BESCHLUSSVORLAGE

FÜR DEN BEBAUUNGSPLAN S 55 „MÜHLBACHGASSE“

- Behandlung der eingegangenen Stellungnahmen, die während der frühzeitigen Beteiligung der Träger öffentlicher Belange und der Öffentlichkeit vorgebracht wurden (§§ 3 Abs. 1 und 4 Abs. 1 BauGB i. V. m. § 13a)
- Billigungs- und Auslegungsbeschluss

Fassung vom 07.03.2024

Abb.: Historische Abbildung der Mech. Seilerwarenfabrik an der Tirolerstraße mit mehrgeschossiger Bebauung südl. der Filialkirche

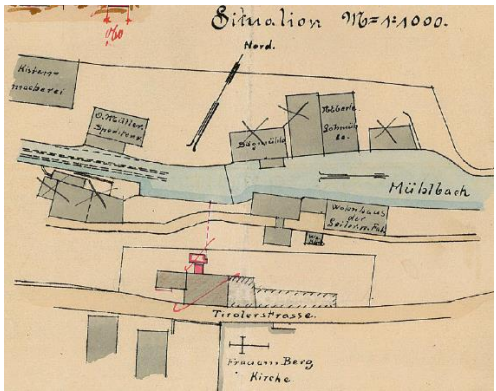
Stellungnahme	Fachliche Würdigung / Abwägung
	<p>Eine Integration des Mobilitätshubs in die historischen Gebäude scheidet aus mehreren Gründen aus. Die historische Bausubstanz weist keine hinreichende Tragkraft auf. Eine statische Ertüchtigung lässt sich weder wirtschaftlich noch denkmalschutzrechtlich darstellen. Darüber hinaus lässt die baukonstruktive Rasterung keine effiziente Parkraumverteilung zu. Die erforderlichen Erschließungsanlagen würden grob verunstaltend wirken und dem Leitziel eines autofreien Quartiers widersprechen.</p> <p>Konsequenz hieraus ist, dass nur der Neubau eines Mobilitätshubs diesen städtebaulichen Zielen Rechnung tragen kann. Für den Neubau wurden verschiedene Varianten geprüft.</p> <p>Eine Verortung an der Stelle der südlichen Gewerbehalle scheidet aus. Das ehem. Faserzentrum ist Ende der 1980er Jahre aus Mitteln der Wirtschaftsförderung von Bund und Länder unter Einsatz des damaligen bayrischen Ministerpräsidenten gefördert worden und war Bestandteil einer Kooperation des Freistaats Bayern mit dem Land Baden-Württemberg. Das Faserzentrum sollte in Kooperation mit dem wissenschaftlichen Transferzentrum für nachwachsende Faserrohstoffe in Reutlingen Prozesse der Aufbereitung, der Spinnerei, des Webens, des Färbens und der Ausstattung untersuchen sowie Forschungs- und Entwicklungsarbeiten mit praktischem Bezug für die industrielle Weiterverarbeitung der Flachsfaser im textilen und nichttextilen Bereich leisten (siehe etwa LT-Drs. Baden-Württemberg 10/2488, S. 7). Das Faserzentrum ist damit – wie der Magnus-Park insgesamt – ein Zeugnis bayrischer und baden-württembergischer Industriepolitik und des Niedergangs der deutschen Textilindustrie. Zugleich ist das ehem. Faserzentrum auch heute noch mit dem wichtigsten Ankermieter (Erhart GmbH, Werkzeug- und Gerätebau) des Magnus Park belegt. Eine nachhaltige und wirtschaftlich darstellbare Entwicklung des Quartiers kann nur mit Rücksicht auf die bestehenden Mieter gelingen. Ein Bestandschutz der bestehenden Mieter ist für den Stadtrat neben der Revitalisierung des Gesamtquartiers vorrangiges Planungsziel.</p> <p>Eine Überbauung der Halle wurde vom Eigentümer geprüft, ist aber aus bautechnischen und statischen Gründen nicht wirtschaftlich darstellbar und wäre auch denkmalfachlich nicht adäquat. Die Anregung, den Mobilitätshub weitestgehend als Verlängerung an die südliche Gewerbehalle zu rücken, nähme der Gewerbehalle ihre zentrale Zufahrt sowie Aufstell- und Wendeflächen, die auch weiterhin jedenfalls für LKW von 7,5 bis jedenfalls 20 t gewährleistet bleiben müssen. Die vorgeschlagene Verortung würden zwar denkmalfachliche Belange noch weiter stärken, zugleich je-</p>

Stellungnahme	Fachliche Würdigung / Abwägung
	<p>doch die Existenz bestandsgeschützter gewerblicher Nutzungen und einen Gewerbebetrieb mit über 50 Arbeitsplätzen, der aktuell Investitionen in Millionenhöhe tätigt, gefährden. Sie scheidet vor diesem Hintergrund aus.</p> <p>Am derzeit geplanten Standort des Mobilitätshubs standen nördlich sowie nordöstlich der Filialkirche „Unserer Lieben Frau am Berg“ bereits um 1911 mehrere Gebäude. Die Nutzungen waren unter anderem Fabrikkrankenhaus, Mädchenheim, Werkbibliothek, Kindergarten (Stillstube, Kinderkrippe, Knaben- und Mädchenhort), Arbeiter-Wohngebäude mit 9 Einheiten und Mühlen. Südlich des ehemaligen Mühlbachs verlief zudem ein Weg, welcher ausschließlich den Arbeitern zur Verfügung stand. Aus den historischen Plänen über die bauliche Erweiterung im Wohngebäude ist zu erkennen, dass die Wohnhäuser eine Gesamthöhe von ca. 11 m hatten.</p> <p><i>Abb.: Historischer Plan von 1911, Mech. Seilerwarenfabrik an der Tirolerstraße (rechts) und ehemaliger Weg zu den Wohnhäusern der Mech. Seilerwarenfabrik an der Tirolerstraße</i></p> <div></div>

Eine Bebauung an diesem Standort ist somit durchaus historisch überliefert und lediglich über die Jahre in Vergessenheit geraten. Der Höhenunterschied auf Höhe der Filialkirche zum Grundstück liegt bei ± 7 m. Die ehemaligen Wohnhäuser waren somit höher als die Tiroler Straße. Die Festsetzungen des Bebauungsplans stellen sicher, dass der geplante Mobilitätshub die Oberkante Fahrbahndecke der Tiroler Straße nicht übersteigen wird. Der Baukörper wird zudem in Teilbereichen an die bestehende Stützwand gebaut. Durch eine entsprechende Fassadengestaltung (z. B. Grünfassaden) kann das Parkhaus entsprechend in das historische Ensemble und Landschaftsbild integriert werden.
